N/Réf. : AA/MB/EVR20054\_681\_PU\_Avenue\_Cimetière\_Bruxelles\_135 Bruxelles, le 24/11/2021

**Objet : EVERE. Avenue du Cimetière de Bruxelles, 135**  
**Demande de permis d'urbanisme portant sur la démolition d'une maison unifamiliale avec rez-de-chaussée commercial et construction d'un immeuble de logements**

### Avis de la CRMS

*Elévation de la façade avant projetée*

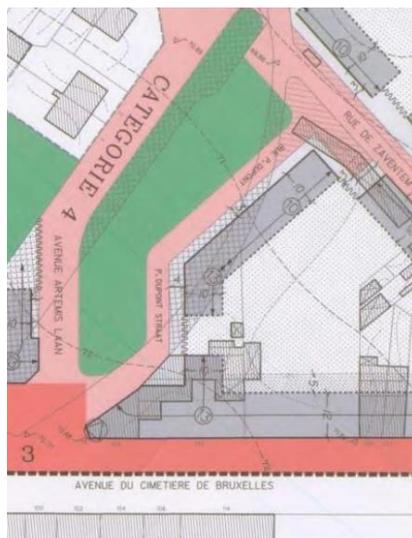
La CRMS regrette que le dossier ne documente ni ne fournisse d'éléments permettant d'objectiver qu'une rénovation du bien au nr 135 est effectivement impossible vu son état sanitaire. En l'absence de telles informations, il est difficile de prendre position sur une opération de démolition-reconstruction. La CRMS estime dans tous les cas que le projet est d'assez faible qualité en termes de composition, d'architecture et de choix de matériaux et ne propose aucune articulation fine avec la maison néoclassique voisine.

Pour une meilleure cohérence urbanistique, la CRMS recommande un projet qui s'adresse aux deux maisons, soit une rénovation si elle est possible, soit une opération de reconstruction, et, dans ce dernier cas, en harmonie et en lien avec les développements en cours au niveau du n°131.
